Dijkversterking Stad Tiel

Voorlopig ontwerp langsconstructie deeltraject 3A

Referentie: INFR200121-R05

Revisie document	Omschrijving
0	Conceptversie ter controle
1	Conceptversie ter controle (opmerkingen van WSRL op revisie 0 zijn verwerkt) Een overzicht van de opmerkingen en de verwerking is opgenomen in bijlage F.

Figuur 2-3: Schematische weergave nieuwe situatie [28]

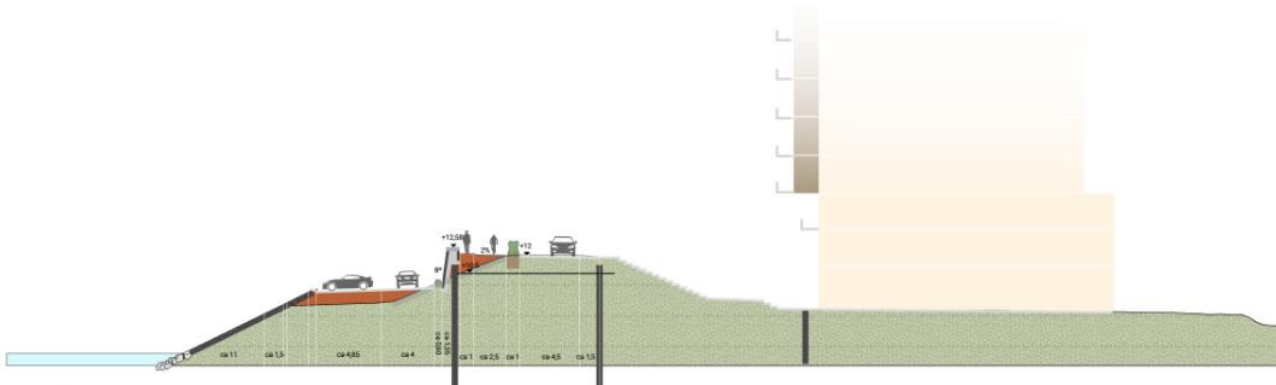
Nr.	Verwijzing	Tekstdeel / passage	Opmerking OG	Reactie ON op opmerkingen OG	Reactie OG
1	2.1		Bullit t.a.v. erosiescherm/functiescheidend scherm in de binnenteen voor de appartementen lijkt te ontbreken	Is toegevoegd.	
2	figuur 2-3		Afbeelding aanpassen dit scheidt onnodige verwarring graag juiste versie opvragen bij HNS	Is toegevoegd.	
3	figuur 2-5		graag duiden symbolen	Is toegevoegd.	
4	2.4.1		Opnemen in risicoreservering/kosten dat er mogelijk langer planken en ankers nodig zijn	Is toegevoegd.	
5	tabel 2-1		Tabel strook niet helemaal met tekst van 2.4.1. omdat hier wordt aangegeven van -4,0m NAP voor niveau zand representatief is.	Tekst in paragraaf 2.4.1 is aangepast.	
6	2.5.1.		Opnemen waarden HBN 2075/2125 t.b.v. kopniveau damwand kistdam buitenzijde	Is toegevoegd.	
7	figuur 2-6		1 De waterspanningen zijn nu zo gemodelleerd dat er geen effect van de wanden van de kistdam op het verloop van PL1 is. Dat kan in de praktijk alleen als er rekening wordt gehouden met openingen. Is dit nu al verdiscoteerd in de wand (EA etc.?) 2 De waarde voor de stijghoogte lijkt erg hoog is deze correct weergegeven bepaald?	1. De invloed van de gaten op de stijfheid en sterkte van de wand wordt in het DO onderzocht. 2. Rekensheet voor stijghoogte is in de bijlage opgenomen.
